**DEMANDE D'AUTORISATION ENVIRONNEMENTALE
PRESENTEE PAR LA BASE AERIENNE 123 ORLEANS-BRICY
PORTANT SUR L'EXTENSION DES « AIRES AERO »
DE LA BASE AERIENNE 123 ORLEANS-BRICY.**

**PARTIE II
CONCLUSIONS ET AVIS
DU COMMISSAIRE-ENQUÊTEUR**

Communes de : BRICY et COINCES
Demande d'autorisation environnementale
présentée par la base aérienne 123 Orléans-Bricy
portant sur l'extension des « aires aéro » de la base aérienne Orléans-Bricy.
Décision de nomination du Tribunal Administratif d'ORLEANS n° E22000011 / 45 du 21 février 2022.
Commissaire-enquêteur : Christian BRYGIER

ZONE DE BRUIT DU PEB 2015

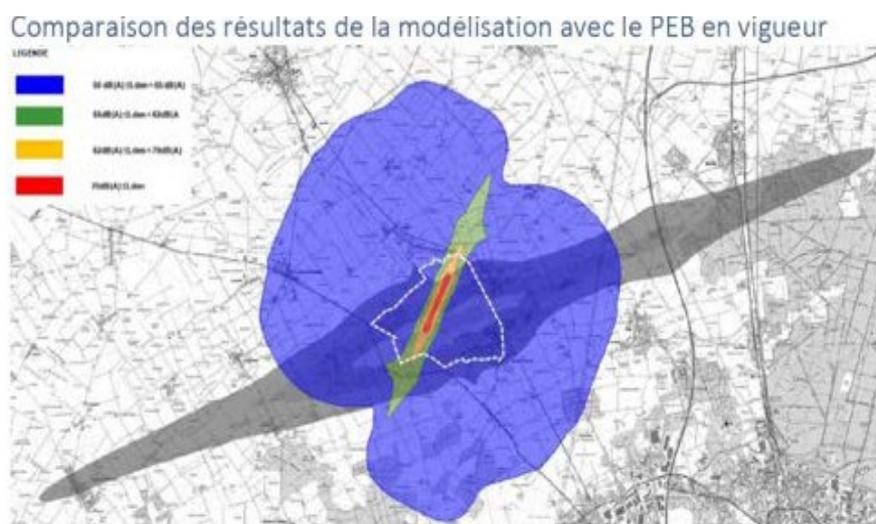
A la lecture des deux plans, je constate que la zone de bruit D est nettement modifiée avec la création de la nouvelle piste tactique. Elle concerne un territoire plus important que celui établi dans le cadre du PEB 2015. Selon les données fournies dans le dossier, notamment dans l'évaluation de l'impact sonore des activités aériennes sur la future piste tactique (Annexe 13-12 du dossier de demande d'autorisation environnementale) effectuée en juin 2021, 868 logements pour 2788 habitants seraient concernés. Cela n'est pas négligeable d'autant plus que le PEB 2015 prescrit des contraintes sur la mise en place d'une isolation acoustique renforcée dans les constructions situées en zone D ramenant un niveau sonore à 30 ou 32 dB(A), ce qui en cas de construction neuve apporterait une hausse du prix et pour les résidents voulant installer cette contrainte des frais supplémentaires. Dans la réponse qui m'a été faite à la question n° 1, il m'a été indiqué que la BA 123 n'est pas concernée par l'établissement d'une zone D, non obligatoire, car la BA 123 ne dépasse pas le nombre annuel (soit 20 000) de mouvements d'aéronefs de masse maximale au décollage supérieure ou égale à 20 tonnes lors de l'une des 5 dernières années civiles précédentes. Je me demande alors si cela n'est pas obligatoire, pourquoi est-elle indiquée dans le dossier. Cependant, il paraît évident de tenir compte de cette zone D notamment en ce qui concerne le Plan d'Exposition au Bruit. Je remarque également que les zones (jaune – orange et rouge) où le bruit varie entre 60 dB(A) et 70 dB(A) restent dans les limites de la base aérienne 123 Orléans – Bricy. Seule l'autorité préfectorale peut décider d'une révision du Plan d'Exposition au Bruit de 2015.
